Oggetto: **[ID\_VIP: 10397] Comune di Fiumicino (RM)**

*“Progetto per la realizzazione del Porto turistico-crocieristico di Fiumicino - Isola Sacra. Procedimento di VIA – PNRR”*

**RICHIESTA INTEGRAZIONI DOCUMENTALI DEL MINISTERO DELLA CULTURA**

Fig.10 PFTE 2023

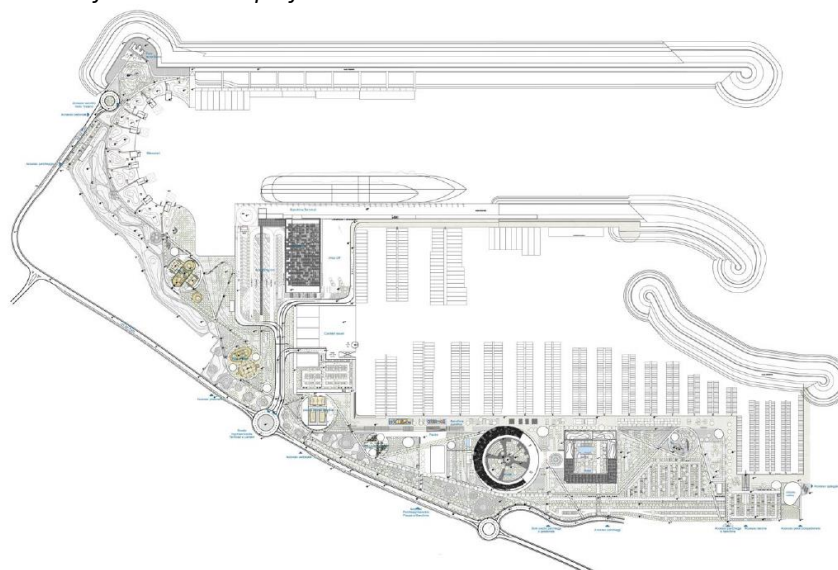
Pur prendendo atto che rispetto allo studio di fattibilità RCCL (2018) l’edificio del Terminal Crociere nel PFTE 2023 è stato ricollocato in una nuova posizione che contribuisce ad un migliore inserimento nel contesto, nella sopracitata nota n.36253/2019 questo Ufficio evidenziava che: *“nell’osservare, inoltre, che la soluzione progettuale, così come concepita, appare svincolata dal contesto, dando luogo a due entità distinte (due vere e proprie città) in cui il cosiddetto “bordo verde” di progetto, definito nella relazione quale “filtro con la città: un confine denso e naturale che nasconde il passaggio dalla città al mare”, corre il rischio di divenire una barriera fisica e invalicabile, in quanto, se da un lato assolve la funzione di sfondo migliorativo per le nuove opere, dall’altro le separa dal contesto edilizio retrostante, connotato da un tessuto urbano disomogeneo e bisognoso di interventi di recupero. Tale progetto sembra pertanto rinunciare a una possibile funzione di connessione e ricucitura tra i diversi ambiti urbani, operazioni invece auspicabili giacché, qualora adeguatamente sviluppate, potrebbero produrre una parziale riqualificazione della località, delle sue valenze paesaggistiche e*

culturali, migliorando la qualità complessiva dei luoghi e innescando una loro progressiva rigenerazione, con ricadute significative sulle realtà culturali circostanti". Il progetto presentato **NON risolve le questioni sopra esposte e risulta ancora poco integrato con il contesto urbano in cui si colloca.**

**Fig.14** Sovrapposizione del progetto con la TAV.B del PTPR

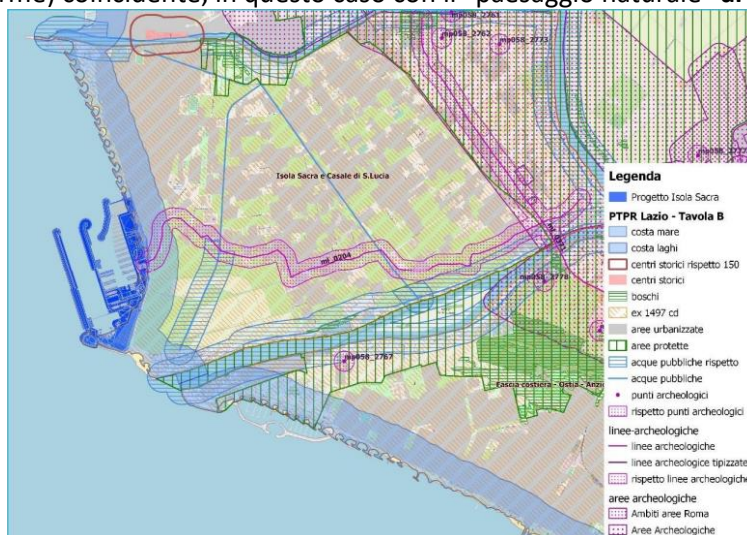
6. Manca la sovrapposizione fra le opere di progetto ed il perimetro dei beni sottoposti a tutela, e manca la sovrapposizione a scala leggibile del progetto alle cartografie ufficiali del PTPR.
